第2回委員会における主なご意見と対応

I. 自転車ネットワーク形成の進め方(整備形態イメージ)

改定ガイドライン(案)

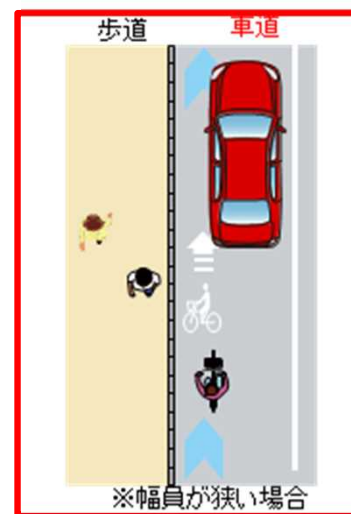
- 矢羽根型路面表示が意味するところを正確に記述すべき。
- 自転車の車道走行が基本となる安全な社会に向けて、利用者も含む関係者が意思を一つにするべき。
